太陽光発電施設設置許可申請書

令和7年7月22日

大岡中牧おひさま発電所

事業基本計画に対する意見書（長野市 令和6年11月27日）

事業区域及び配置図

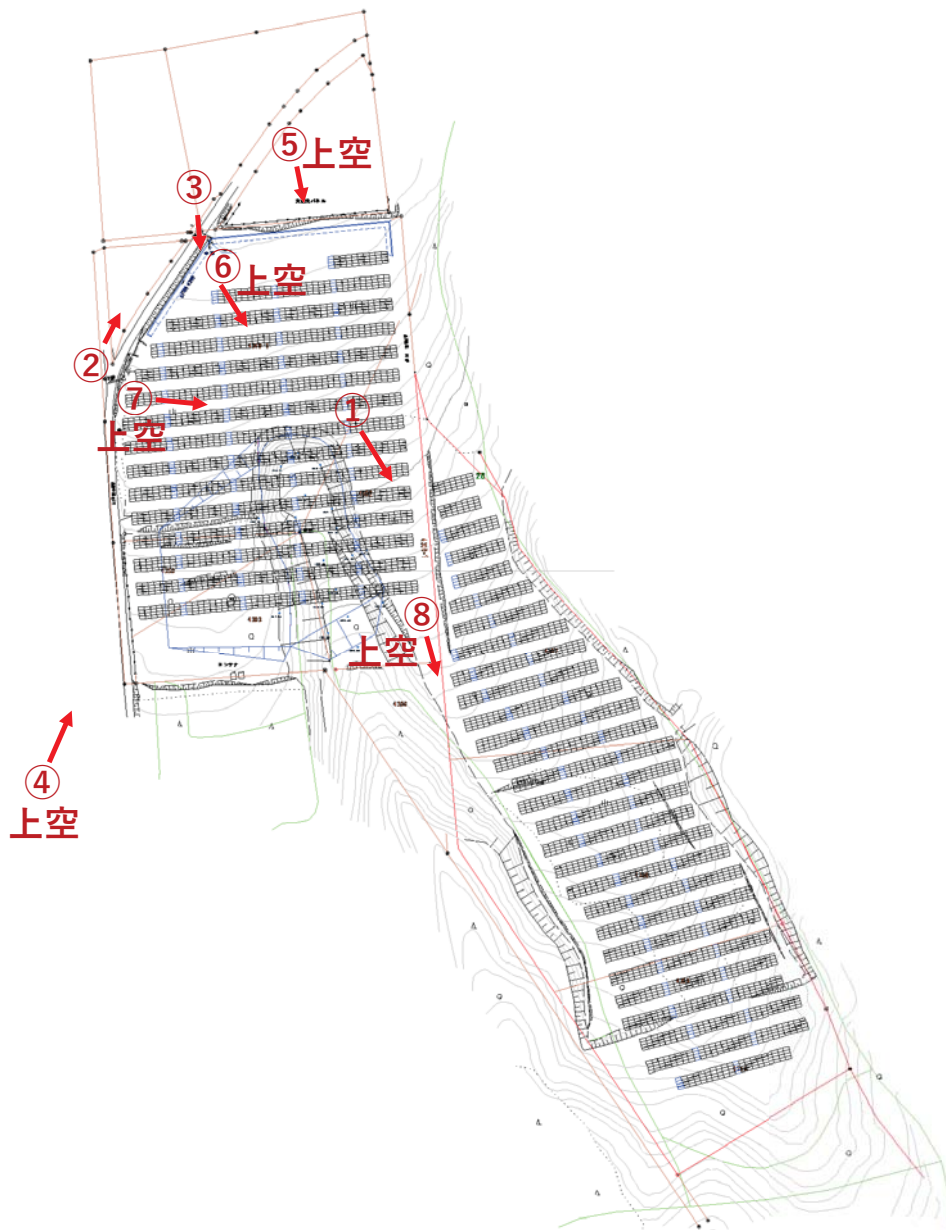
11	本市では、太陽光発電施設に関する景観形成基準を定めています。同基準の「工作物、太陽光発電施設・その他再生可能エネルギー施設等」の「山地」の列を確認の上、景観形成基準に適合するように計画してください（添付参照）。
回答	尾根よりも低い谷間に設置しますので問題ありません。
12	事業用地に農地が含まれておりますので、農業委員会事務局に相談してください。
回答	農業委員会事務局のご指示に沿い所定の手続中です。
13	申請地周辺には、市道2級大岡更埴線、大岡農道129号線がありますが、フェンスや架台を設置する際には官地へ越境しないよう注意してください。
回答	承知致しました。
14	フェンスを設置する場合は、設置位置を明示してください。※フェンスを設置しない場合は、設置しないことで官地が申請地と一体的に使用されることのないようにしてください。
回答	設置位置を明示します。
15	排水を隣接水路へ流す場合は、地元区長や水利権者と十分協議を行ってください。
回答	事前説明会にて質疑を行い了解頂きました。
16	電柱を新設又は移設する場合は、民地へ設置してください。
回答	承知致しました。
17	雨水処理について安全性が確認できないので、図面（側溝の縦断・平面、調整池の構造図など）や計算書（浸透を見込む場合は設計浸透量など）を提出してください。
回答	提出します。
18	雨水流出抑制対策をご検討ください。その際には「長野市開発許可審査基準」を参考としてください（添付参照）。
回答	面積が1ha以上になりますので、県基準になります。
19	施工時の地下水および洗浄水などの排水については、河川や道路側溝に直接流出させないように管理を徹底し、下流の汚濁防止に努めてください。ノッチタンク等で沈殿させ、濁水の状態で排水しないよう十分注意願います。
回答	承知致しました。
20	既設水路への接続に関しては、施設管理者と協議してください。
回答	大岡支所にて説明し、ご了解頂きました。
21	現場状況が確認できる写真を回答に添付して下さい。
回答	添付します。
22	事業区域及び配置図について、青字BF300×200は、当計画の調整池の一部として新設されるものですか。該当位置には既設の排水路構造物がありますが、それは撤去しますか。既設水路の撤去や、改造に伴う流下方向の変更がある場合は施設管理者と協議してください

回答	青字BF300×200は既設です。既設排水路構造物の撤去はありません。既設水路の改裝はありません。
23	先の既設水路には計画敷地からの湧水が確認されており、地下水位が高い事が想定されます。地下水位が高い区域や高低差が著しい区域への雨水浸透施設の設置は不適當となりますので、ご注意ください。
回答	調整池は、貯留構造とします。
24	調整池の計画について、パネル計画位置と調整池計画位置が一部重なっていますが、パネルへの影響は無いものなのでしょうか。
回答	一部重なる設置となる場合は、通電箇所が浸水しない高さに架台を設計します。

【図4：雨水対策詳細（予定／市道大岡更埴線側から見た時）】

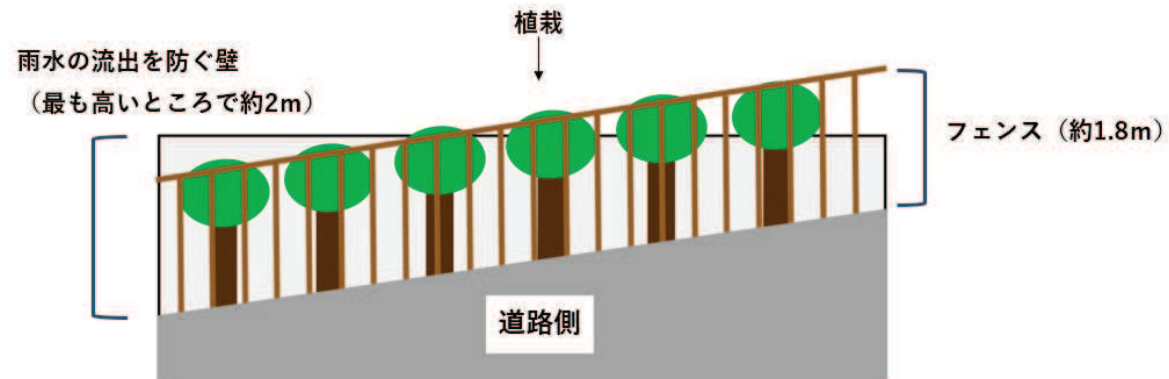
Q.	近くにゴルフ場ができて、水が一気に下流に流れてしまう事が増え、以前にも下流の民家の物置やこのセンターにもにも泥水が流れ込んだ事がある。
A.	防災上、発電設備ができて、建設前と流出水量が変わる事がない様に設計している。また、建設後は流出量が一定に制御できる様に整備されるので、これ迄一気に流出していたのが防止できる様になる。

Q.	調整池を作る事で雨が降っても大丈夫と云う事ですね。
A.	予定地は林地開発と云う開発行為にはかからない場所になるが、計画している調整池の設計基準は1ha以上の伐採をした場合の開発基準である30年確率の降雨に対応できる調整池を作りなさいと云う基準と全く同じ基準に準拠させている。放流する量の根拠は、放流口に繋ぎ込む道路下を横断する300φのヒューム管のキャパ以下になる様にしている。今迄なら周囲に一気に流出していたのが、大雨が降っても一旦せき止めて、ヒューム管外に溢れない様にチョロチョロと放出させる。大雨でも一旦、池でせき止められる様になる。大体、2～3トンの容量がある。
	特に、予定地はあまり浸透が良くない土壌なので、浸透枳等を設置して場内で浸透させると云う通常のやり方では対処できない事もあって、費用をかけて調整池を設置する事にした事で、前述の通り今迄より水の放出が緩和される。

Q.	（説明に沿うと）監視カメラで監視していて、決壊等が起きたら対応すると云う事か。
A.	そう云う事ではあるが、決壊しない様に設計してある。地盤強度のボーリング調査をして、擁壁設置についての強度確認もしている。
Q.	以前、台風でゴルフ場の調整池が溢れた事が実際にある。その後更に周辺にソーラーがどんどんできてしまっている状況だ。

A.	決壊すると云う事は無い。流出は30年に1度の大雨に耐える設計になっていて、それ以上の降雨が起きたら溢れるのは防ぎ様が無い。
	雨水対策は行政と協議しながら設計しているのでご理解頂きたい。
Q.	以前に隣接ソーラーの工事中、泥が下流に流出した事がある。
A.	特に擁壁の掘削工事に際しては、水路に泥が出ない様に対策しながら行う。
	周りの水路についても管理が行き届いていない様であり、少し綺麗にしたいとは思っている。
Q.	(東側境界の) 山側と架台の間隔は？
A.	現状の設計では4~5mの予定。境界付近の枝打ちは後日相談させて貰いたい。
Q.	以前、隣接地の業者は他人の土地に残材を放置したり、勝手に伐採したり、重機を乗り入れたりでクレームする様な事が起きた。今回はごみの処理はキチンとやって貰いたい。
A.	工事業者と密に連携するので安心して欲しい。
